## DĖL PASTABŲ AB „KLAIPĖDOS MEDIENA“ ATRANKOS INFORMACIJAI

Siunčiame duomenų, dėl kurių pateiktos pastabos, paaiškinimą bei patikslintą atrankos informaciją apie AB „Klaipėdos mediena“ planuojamą ūkinę veiklą.

Šlapio valymo elektrostatinio nusodintuvo SENA veikimo principinė schema

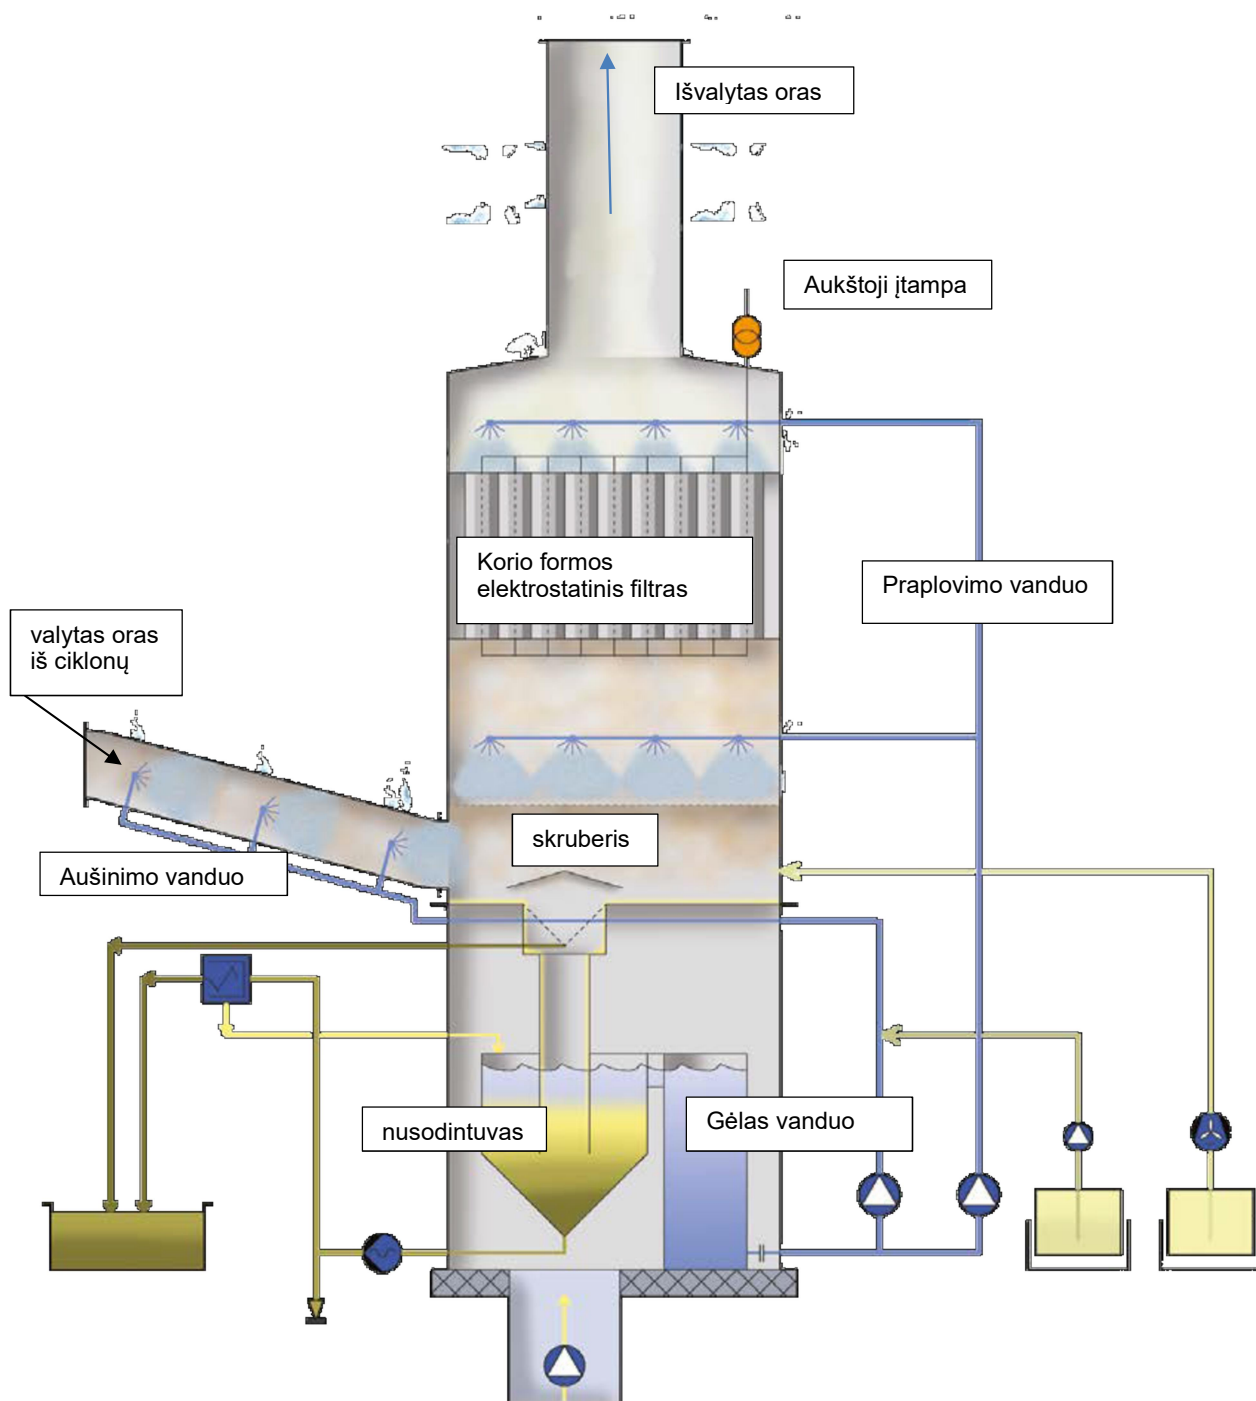
10. Pateikti informaciją, ar gali oro valymo įrenginiai (dviejų pakopų) taršos šaltinis Nr. 265 dirbti be pertrūkio, arba patikslinti filtrų praplovimo trukmę įvertinant visuomenės nusiskundimus ir remiantis gamintojų techninėmis charakteristikomis bei eksploataavimo instrukcijomis

Šlapio valymo elektrostatinis nusodintuvas SENA (toliau – SENA nusodintuvas) – šaltinis Nr. 265, visada veikia kartu su dviem ciklonais – šaltiniai Nr. 263 ir Nr. 264. Praplovimo metu neveikiant elektrostatiniam filtrui, ir ciklonai, ir nusodintuvo skruberis veikia.

Elektrostatiniam filtrui dirbant be pertrūkio, praplovimu nevalomuose elektroduose susikaupus dideliame kiekiui medienos dulkių, elektros iškvos metu gali kilti gaisras. Be gaisro pavojaus, storesnis sluoksnis dulkių elektrode sumažins filtro veikimo efektyvumą.

- antroji pakopa – ciklonuose išvalyto oro papildomas valymas SENA nusodintuve, kur *teršalų likučiai po ciklonų* išplaunami vandeniu ir vėliau sulaikomi įrenginio elektrode su 99,8 % efektyvumu.

Esant įrenginio gamintojo garantuotam beveik šimtaprocentiniam kietųjų dalelių pašalinimui, kas nuo eksploataavimo pradžios 2009-ais metais ne kartą patvirtinta matavimų rezultatais, keisti bet kokius subalansuotos valdymo programos parametrus yra grėsminga gaisrinės saugos ir aplinkos apsaugos atžvilgiais. Gyventojus neramina virš SENA nusodintuvo kamino kylantis kamuolinis kondensuotų vandens garų debesis, kurio forma ir spalva keičiasi priklausomai nuo oro sąlygų ar apšvietimo saulės spinduliais kampo.

LR aplinkos Ministro 2004 m. vasario 11 d. įsakymu Nr. D1-68 patvirtintos Stacionarių taršos šaltinių išmetamų į aplinkos orą teršalų laboratorinės kontrolės metodinės rekomendacijos (toliau – Rekomendacijos) dėl minimalios 30 minučių mėginio ėmimo trukmės filtro praplovimo atveju negali būti taikomos, nes dėl to gali būti nepataisomai sugadintas brangus įrenginys.

Siūlymai nevykdyti elektrodų praplovimo ar pratęsti praplovimo metu mėginių paėmimo laiką dėl išdėstytų priežasčių nėra priimtini, abu nepataisomai pakenks įrenginiui.
